**Verslag huishoudelijke elektrische installatie op laagspanning en zeer lage spanning****Algemeen:**

Referentie: 009-20261014-03	Datum controle: 14/10/2026
Keurder: 009

Eigenaar: Onbekend	EAN-code: 541448820062719382
Adres installatie: Petrus van Nuffelstraat 32, 9300 - Aalst	Nummer teller(s): 1sag3100064064
Distributienetbeheerder installatie: Fluvius	
Datum uitvoering installatie:	☐ Vóór 01/10/1981 ☒ Tussen 01/10/1981 en 01/06/2020 ☐ Vanaf 01/06/2020
Type:	☒ Wooneenheid ☐ Niet-huishoudelijk ☐ PV ☐ Batterij ☐ Laadpaal

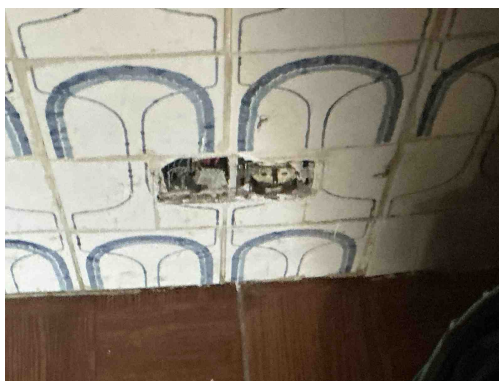
Diazed zekering is verboden

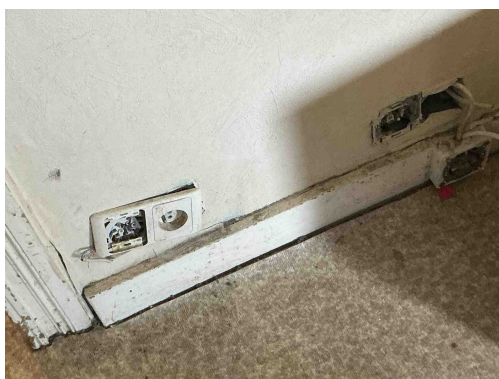
T23 - Het elektrisch materiaal is beschadigd. (Boek 1: 1.4.1.3).

T11 - De contactdozen waarvan de toegekende stroomsterkte maximaal 16A en de toegekende spanning maximaal 250V bedraagt en niet bedoeld zijn voor de voeding van een of meerdere verbruikstoestellen voor een specifiek doel en niet geplaatst zijn in of op schakel- en verdeelborden, beschikken niet of IPXX-D (incl. gemeenschappelijke delen residentieel geheel) (Boek 1: 4.2.2.3/5.3.5.2).

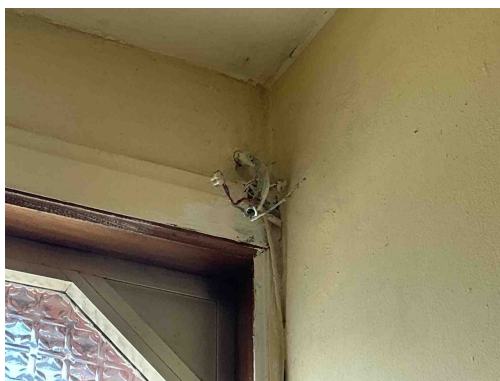
T11 - De contactdozen waarvan de toegekende stroomsterkte maximaal 16A en de toegekende spanning maximaal 250V bedraagt en niet bedoeld zijn voor de voeding van een of meerdere verbruikstoestellen voor een specifiek doel en niet geplaatst zijn in of op schakel- en verdeelborden, beschikken niet of IPXX-D (incl. gemeenschappelijke delen residentieel geheel) (Boek 1: 4.2.2.3/5.3.5.2).

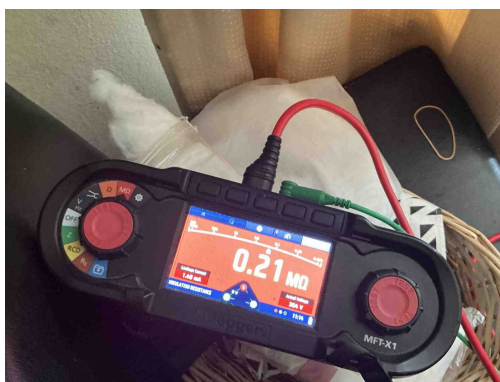
C26 - De verbindingen zijn niet gebeurd in borden, in aftakdozen, aan de klemmen van contactdozen, schakelaars of in de verlichtingstoestellen (Boek 1: 5.2.6.1).

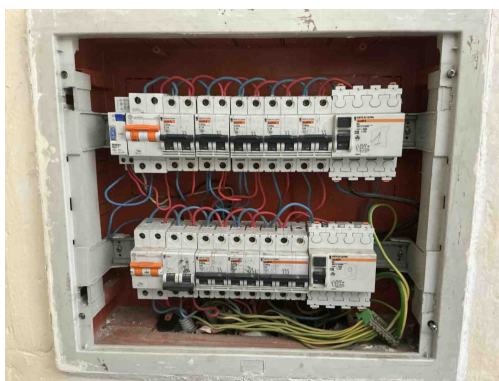
C28 - Niet gebruikte leidingen onder spanning zijn niet op een degelijke manier geïsoleerd of verwijderd (Boek 1: 4.2.1.1).
Opmerking: Kamers boven
